EJERCICIO 7: Estructura 1

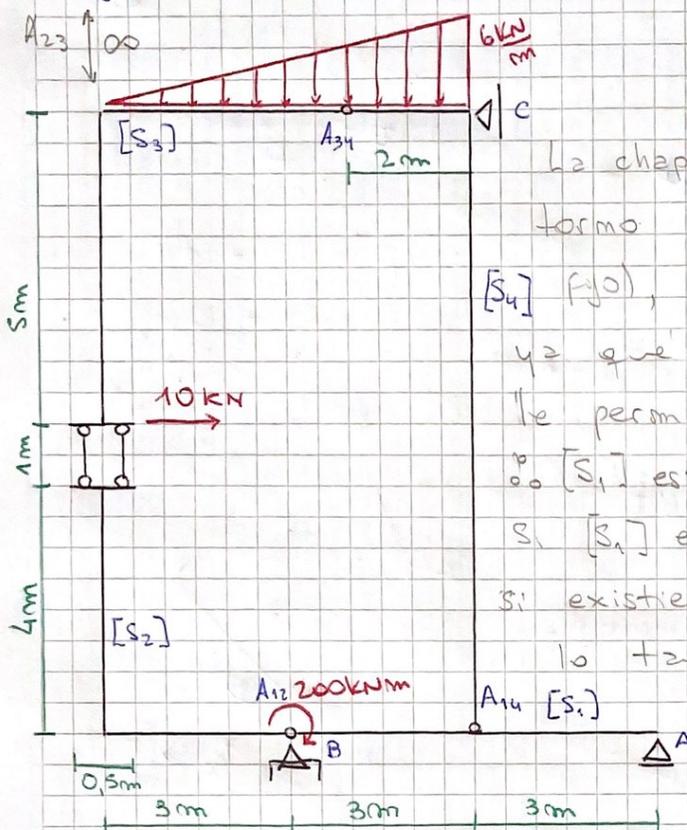
Acá falta justificar si hay vinculación aparente, deberías haber dicho que no existe vinculación aparente ya que la normal al apoyo móvil no pasa por el punto fijo.

Acá deberías indicar cuales son las articulaciones no alineadas
